Determinazione dirigenziale	n. DET-AMB-2020-3140 del 07/07/2020
Oggetto	VETRERIA DI BORGONOVO SPA - Installazione A.I.A. sita in Comune di di Borgonovo V.T. Modifica non sostanziale dell'allegato "Condizioni dell'A.I.A." alla determinazione dirigenziale n. DET-AMB-2016-439 dell'01/03/2016 inerente l'impianto di recupero termico del calore latente dei forni fusori.
Proposta	n. PDET-AMB-2020-3242 del 07/07/2020
Struttura adottante	Servizio Autorizzazioni e Concessioni di Piacenza
Dirigente adottante	ETTORE NICCOLI

**OGGETTO:** VETRERIA DI BORGONOVO SPA – Installazione A.I.A. sita in Comune di di Borgonovo V.T. Modifica non sostanziale dell'allegato "Condizioni dell'A.I.A." alla determinazione dirigenziale n. DET-AMB-2016-439 dell'01/03/2016 inerente l'impianto di recupero termico del calore latente dei forni fusori.

**SCHEMA A BLOCCHI CICLO PRODUTTIVO E RELATIVI IMPATTI AMBIENTALI**

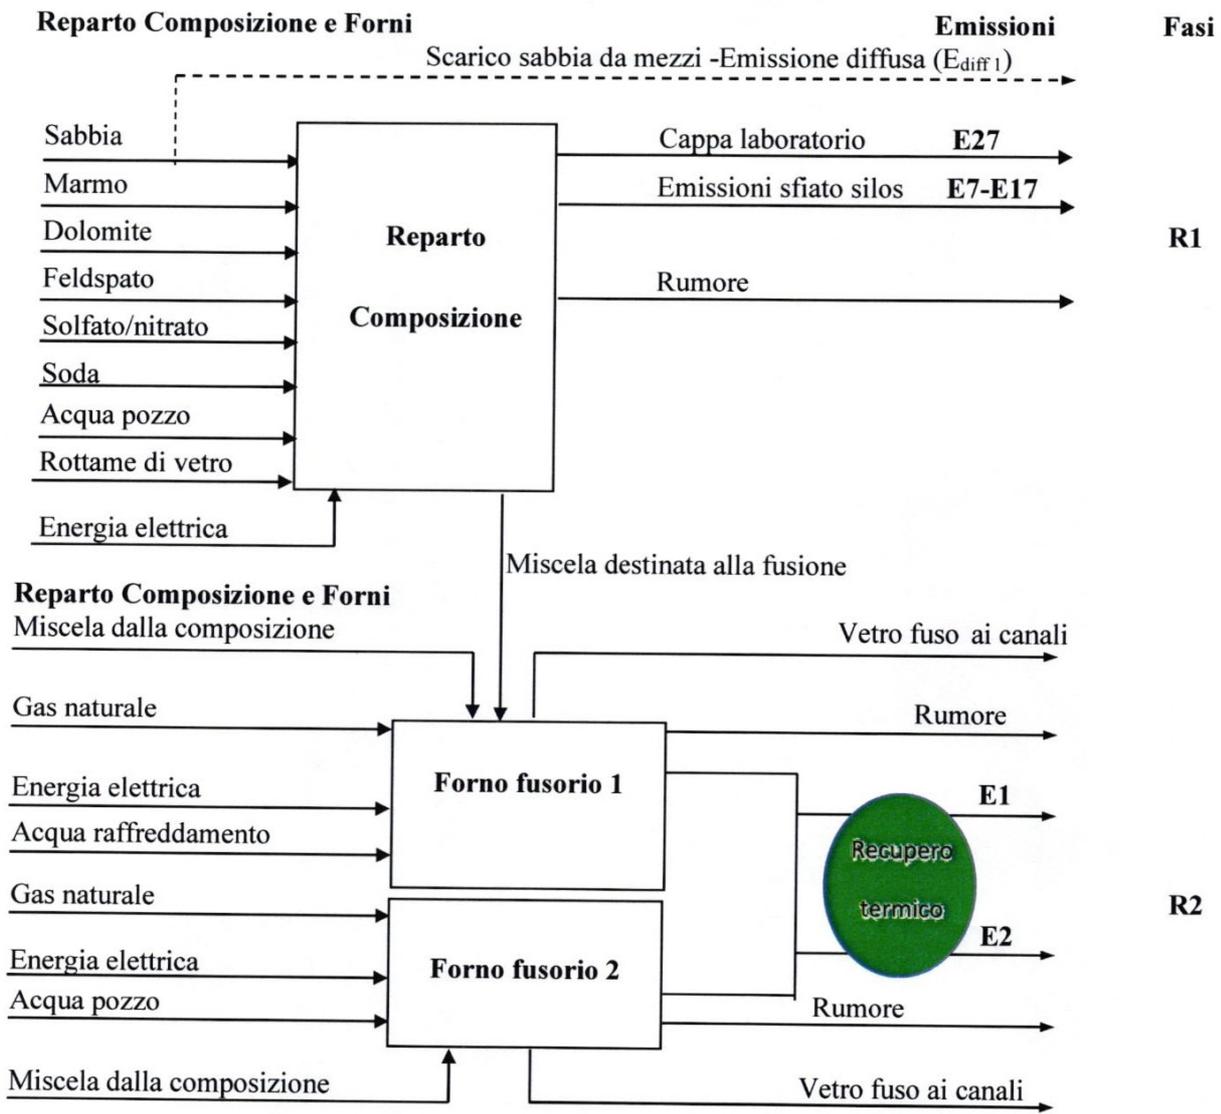
- a) al capitolo "C 1.2 Descrizione del processo produttivo e dell'attuale assetto impiantistico", dopo la trattazione sul forno fusorio, viene aggiornato lo schema a blocchi riferentesi al "Reparto Composizioni e Forni" R1 ed R2 con quello allegato alla presente quale parte integrante e sostanziale denominato "Allegato 1";

1. di modificare l'allegato "Condizioni dell'A.I.A." alla D.D. n. DET-AMB-2016-439 dell'01.03.2016, riferita all'installazione ubicata in Comune di Borgonovo V.T. della ditta Vetreria di Borgonovo S.p.A. con sede legale a Milano via Aurelio Saffi, n. 34, C.F./P.IVA n. 00113010334, come di seguito:
  - nel capitolo "C 1.2 Descrizione del processo produttivo e dell'attuale assetto impiantistico", dopo la trattazione sul forno fusorio, viene aggiornato lo schema a blocchi riferentesi al "Reparto Composizioni e Forni" R1 ed R2 con quello allegato alla presente quale parte integrante e sostanziale denominato "Allegato 1";

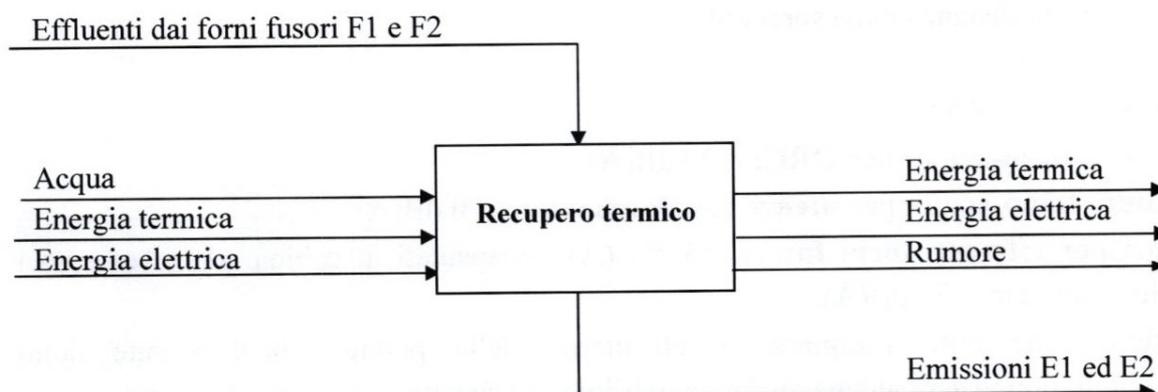
Lo schema impiantistico che sarà adottato è riportato nella figura seguente.

I fumi all'uscita dei forni fusori passano attraverso un filtro a candele ceramiche. Sarà presente una valvola di ingresso per l'aria di diluizione, rappresentata nella figura precedente, avente l'esclusiva funzione di

Gli effluenti dei forni fusori, all'uscita del filtro, arriveranno ad un primo recuperatore di calore "fumo-acqua", dove il calore dei fumi viene parzialmente ceduto a dell'acqua surriscaldata che passa da una temperatura di 140 °C in ingresso a 160 °C in uscita. L'acqua surriscaldata a 160 °C arriverà al turbogeneratore ORC dove cederà parte del calore al fluido di lavoro che evaporerà e si espanderà in una turbina collegata ad un generatore elettrico.
